Projet du parc « Eoliennes de Champagnac » **Installation de 4 éoliennes et d'un poste de livraison**

Mémoire en réponse à l'avis de l'Autorité
Environnementale
(Avis du 22 mars 2023)

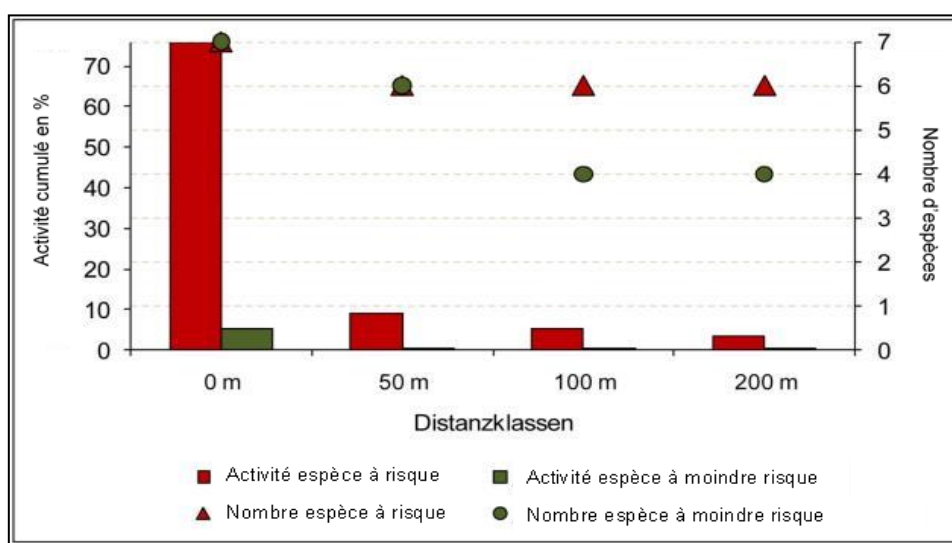
*Extrait de l'avis de la MRAe, page 7 : « **Chiroptères***

L'activité des chiroptères est globalement modérée au niveau du site avec un niveau ponctuellement fort à très fort autour des zones humides.

Concernant ces notions de distances aux lisières, l'histogramme de l'activité et du nombre d'espèce à risque ou non, en fonction de la distance à la lisière la plus proche (V. Kelm 2013, sur la base d'une analyse comparative de 5 types de lisières en Allemagne) présenté dans le rapport (et présenté ci-dessous) montre clairement que **l'activité chiroptérologique chute drastiquement dans les 50 premiers mètres à la lisière**. Les préconisations formulées par Eurobats (de s'éloigner de 200 m des lisières) apparaissent donc comme **très conservatrices et non justifiées**.

En se basant sur les données issues du site, l'activité au sol étant qualifiée de « Faible à modérée » le long des lisières ouvertes, **elle est donc encore plus faible au sol, en s'éloignant des lisières**. Et si un gradient d'activité est relevé sur le plan horizontal, **ce gradient est aussi observé sur un plan altitudinal** (où l'activité des chauves-souris en plein ciel est bien plus faible que celle relevée proche du sol).

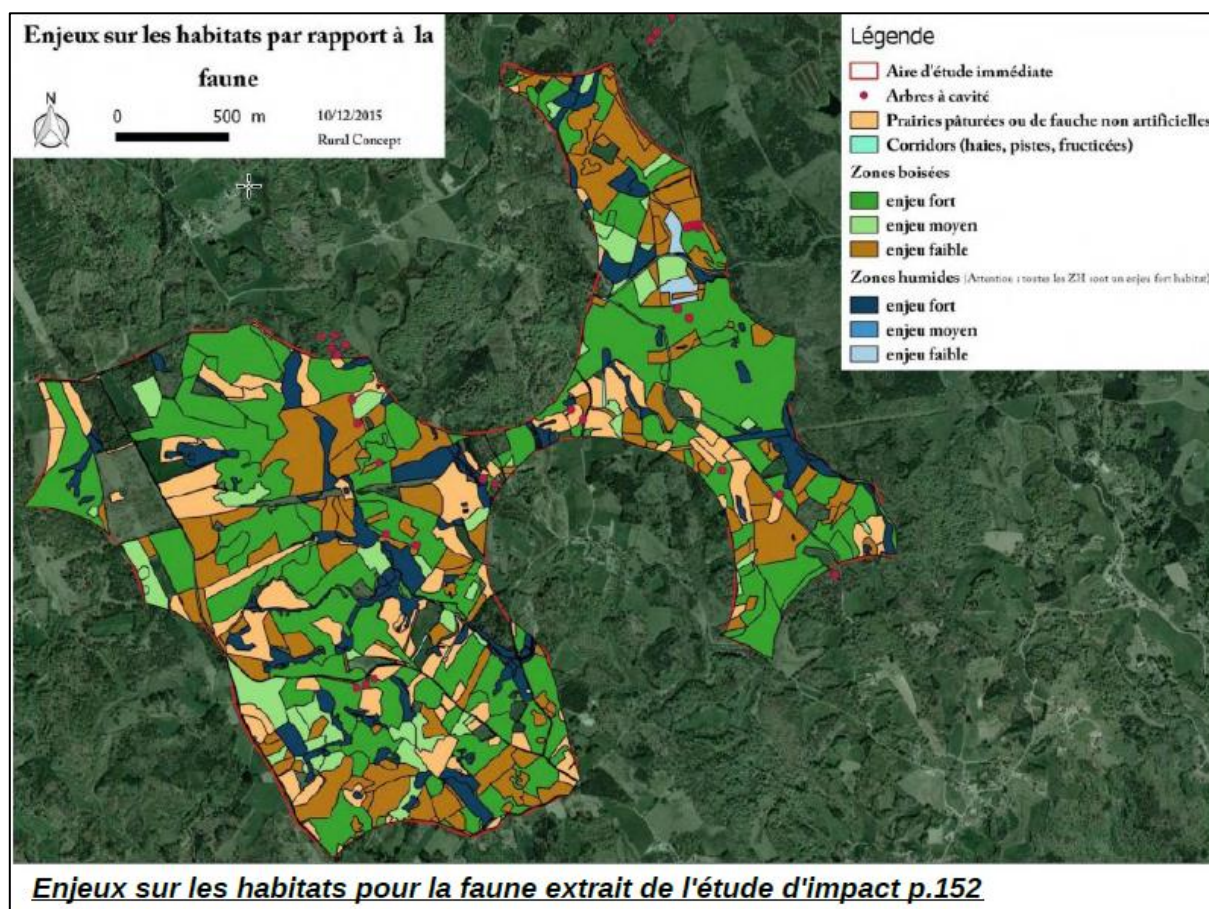
Les hypothèses présentées pour la détermination des zones de sensibilité (cf pages 147 à 150) prévoient des distances non justifiées vis-à-vis des boisements et lisières (pas d'indication de recul) et des zones et complexes humides (50 mètres ou 100 mètres). **La MRAe recommande de revoir ces distances pour suivre les préconisations SFEPM et Eurobats³ qui prévoient 200 mètres entre le rotor et les lisières et 200 mètres également vis-à-vis des habitats sensibles.»**

Selon le modèle étudié, la garde au sol varie entre 44 m et 48,5 m, permettant **de limiter la superposition entre le rotor et le champ d'activité des espèces de lisières proches du sol** (entre 0 et 50 m généralement). **Le risque de mortalité est jugé très faible** pour les espèces de lisières et les espèces de vol bas, volant préférentiellement proche du sol. En ce sens, **le porteur de projet a respecté les recommandations du bureau d'étude EXEN.**

A propos des distances entre le bas des pales et la lisière la plus proche, celles-ci sont de l'ordre de 24 à 34 m pour les éoliennes à proximité des lisières. Les risques de mortalité sont donc plus importants que pour l'éolienne E1 (en milieu ouvert, à distance des lisières). **Le caractère très forestier du site ne permettant que peu de marge de manœuvre concernant l'éloignement des lisières**, il a été préconisé par le bureau d'étude spécialisé une **régulation nocturne des machines, conservatrice**, tenant compte de l'ensemble des problématiques de risques de mortalité identifiés sur site. **Cette mesure de réduction a pu faire ses preuves pour les sites éoliens en forêt et son efficacité sera évaluée dès la première année de mise en service du parc, permettant de corriger au besoin les paramètres du bridage.**

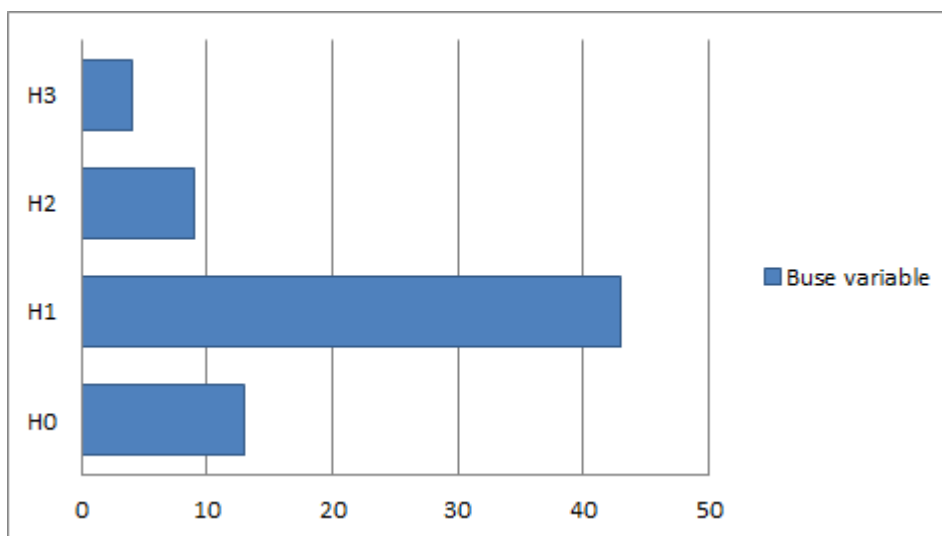
L'éolienne E1 est identifiée comme présentant le plus de risques d'impacts multiples liés aux collisions ou aux pertes d'habitat concernant des enjeux tant de territoires de chasse des grands rapaces et de grands voiliers que de passages migratoires de passereaux et colombidés (cf. page 279).

La MRAe relève que l'éolienne E1 présente des risques multiples, estimés de faibles à modérés, qui ne conduisent pas à la recherche de mesures d'évitement ou de réduction d'impact complémentaires. La MRAe recommande de poursuivre la démarche ERC sur ce point. »

L'éolienne E1 est donc celle qui présente bien le plus de risque pour l'avifaune, néanmoins, les risques sont d'un niveau **faible à modéré** au maximum pour l'ensemble des thématiques. Les risques sont présents pour :

- **Les zones de chasse des rapaces**, mais il s'agit uniquement d'un niveau de risque **faible à modéré** pour la **Buse variable** présente localement. Le risque est **faible** pour les **autres espèces**, avec une activité faible. De plus, cette activité locale de la Buse variable est variable chaque année car elle dépend de la localisation des zones de reproduction. En effet, cette espèce change de nid tous les ans, donc la zone d'activité et la zone de chasse pour cette espèce peut varier d'une année à l'autre. Enfin, la hauteur de vol pour la Buse variable est présentée dans le graphique suivant :

Il permet de mettre en avant que **la hauteur de vol dominante pour cette espèce est H1**, soit à moins de 30 m (sous le champ de rotation des pales). Finalement, 87 % de l'activité de l'espèce est en dehors des zones à risques (H2).
